Příloha č. 1

Uzavírka praveho jizdneho pruhu Frydlantske ulice v k.u. Chrastava I, z namesti smer Nová Ves po křižovatku s ulicí Hřibkovi - Legenda :

Příloha č. 1 - Detail "A"

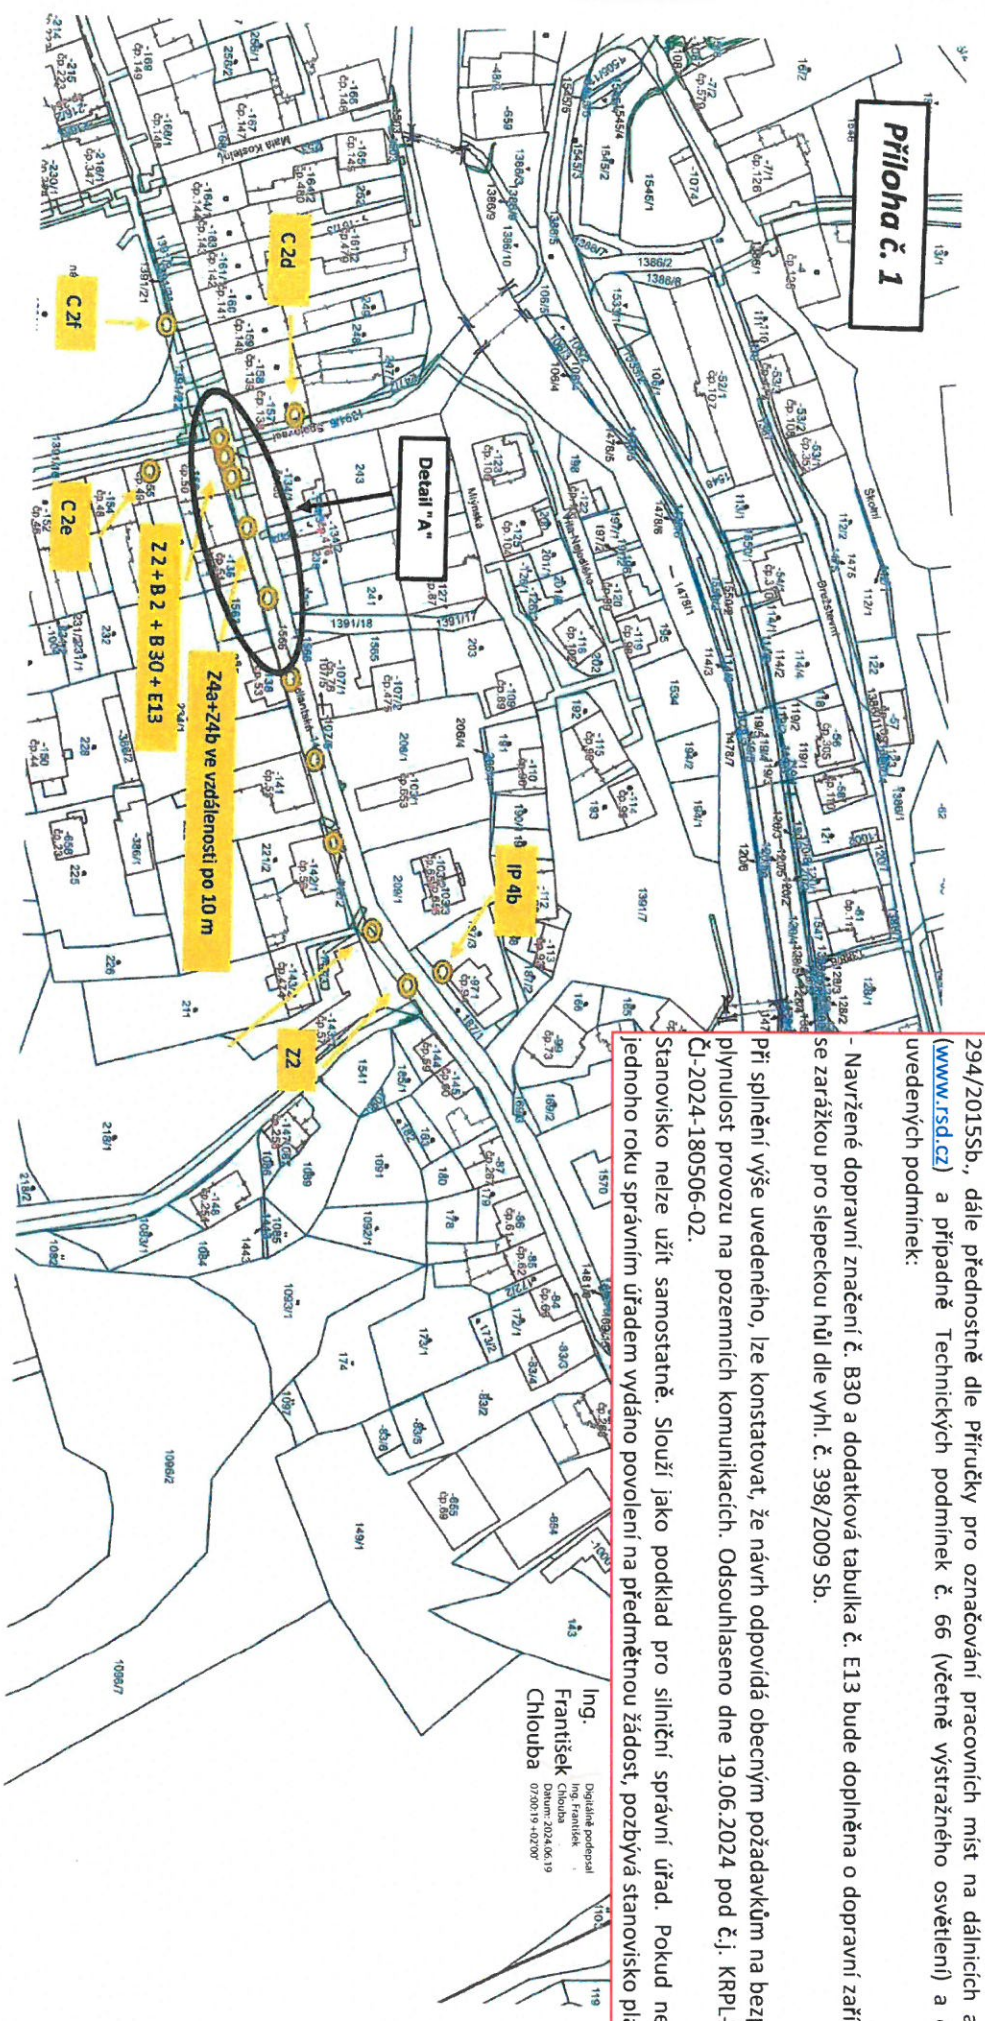
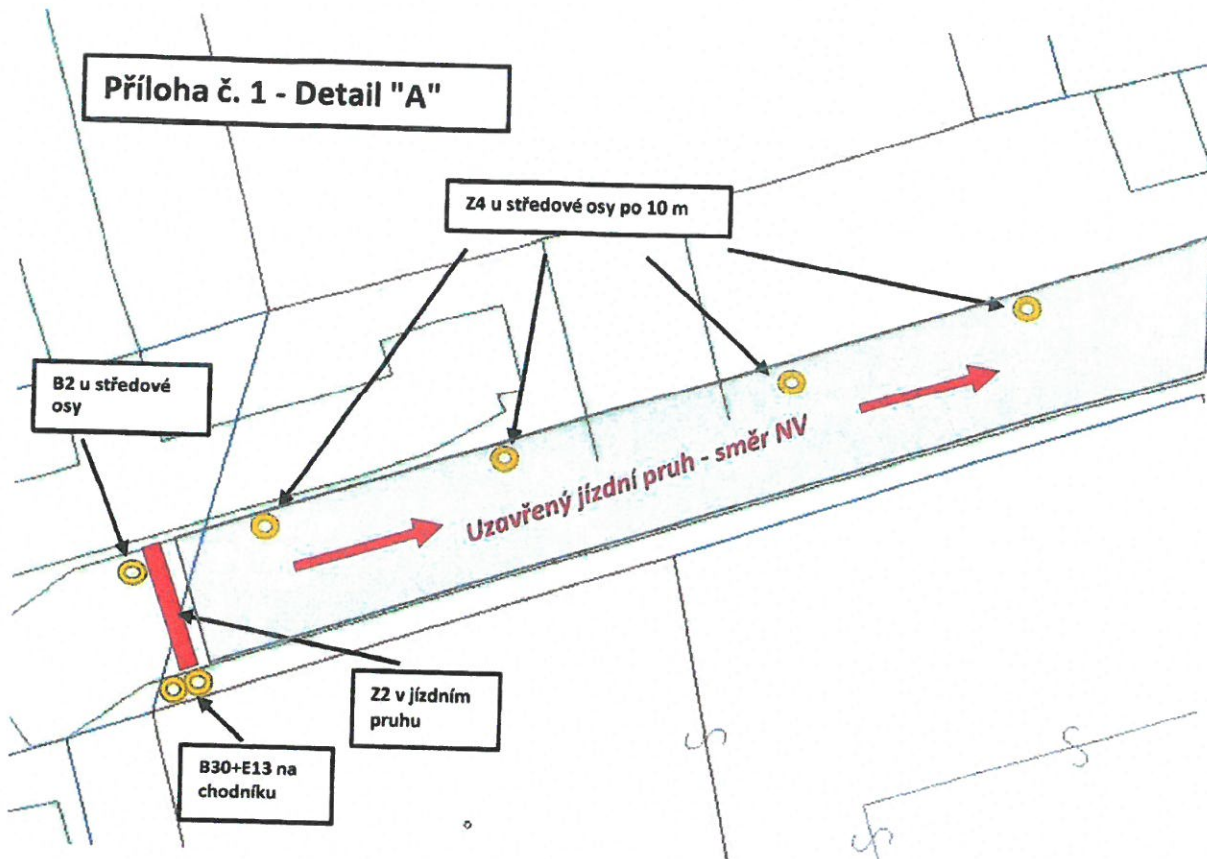
Police České republiky, jakožto dotčený orgán vydávající stanovisko ve smyslu ust. §25/1 z.č. 13/1997Sb. a §77/2b z.č. 361/2000Sb. s předloženým návrhem souhlasí za podmínky dodržení zejména vyhl. č. 294/2015Sb., dále přednostně dle příručky pro označování pracovních míst na dálnicích a silnicích (www.rsd.cz) a případně Technických podmínek č. 66 (včetně výstražného osvětlení) a dle níže uvedených podmínek:

- Navržené dopravní značení č. B30 a dodatková tabulka č. E13 bude doplněna o dopravní zařízení č. Z2 se zarážkou pro slepeckou hůl dle vyhl. č. 398/2009 Sb.

Při splnění výše uvedeného, lze konstatovat, že návrh odpovídá obecným požadavkům na bezpečnost a plynulost provozu na pozemních komunikacích. Odsouhlaseno dne 19.06.2024 pod č.j. KRPL-57209-4/ČI-2024-180506-02.
